# 大型廃棄物保管庫の設置に係る実施計画の変更について

2019年10月 8日（第10回面談）

東京電力ホールディングス株式会社

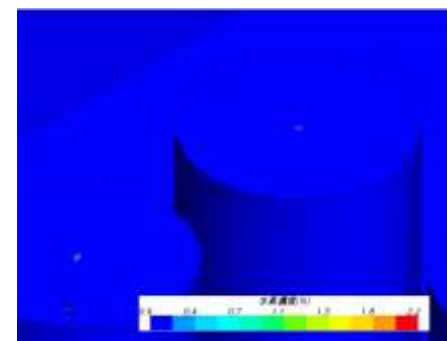
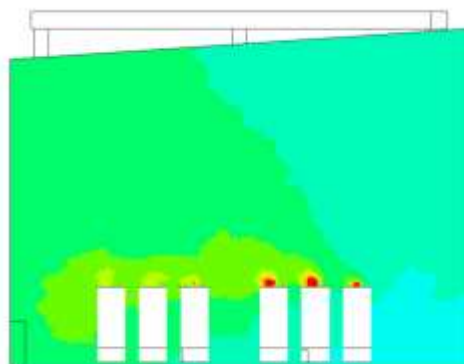
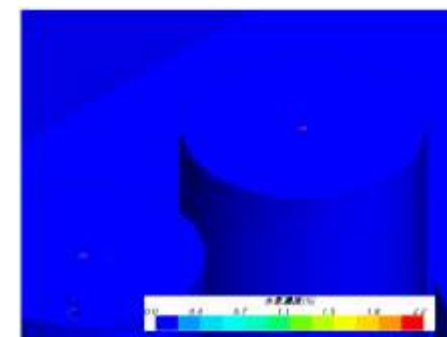
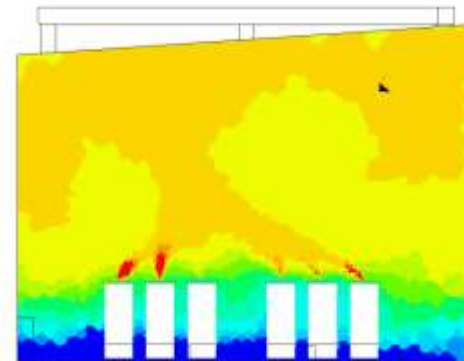
換気設備稼働、不稼働の際の最高可燃性気体濃度となるのはどの箇所か説明すること

- 水素濃度が最高濃度（2.2%）となる箇所は、換気設備の状態に関わらずSARRY吸着塔の水素放出部である
- 可燃性ガス発生元の濃度が最高濃度であり、実施計画Ⅱ-2-45添付資料-5の可燃性気体滞留防止評価結果における最高可燃性気体濃度2.2%の記載は、削除する

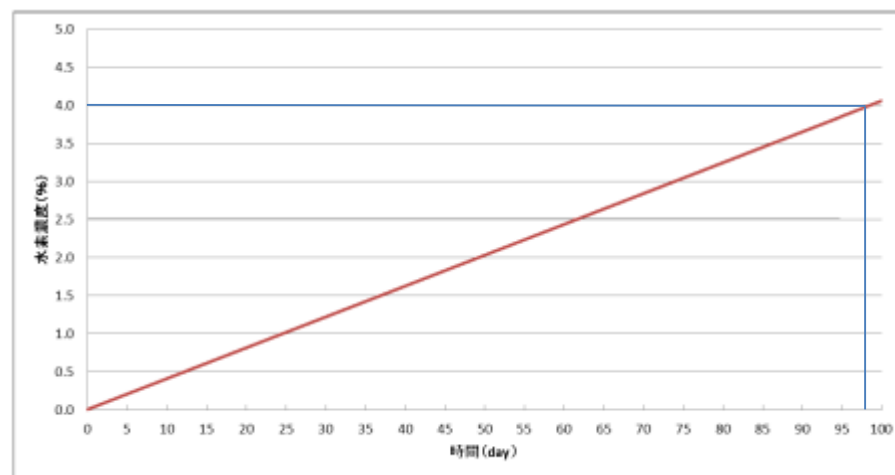
換気設備不稼働の際、4%を超えるまでの期間として98日間となる評価の詳細について説明すること

時間当りの水素発生量が少なく、建屋内容積が大きいため、評価式を用いて建屋内を閉空間とした場合の水素濃度の時間推移から、建屋平均水素濃度が4%を超えるまでの時間を評価した。
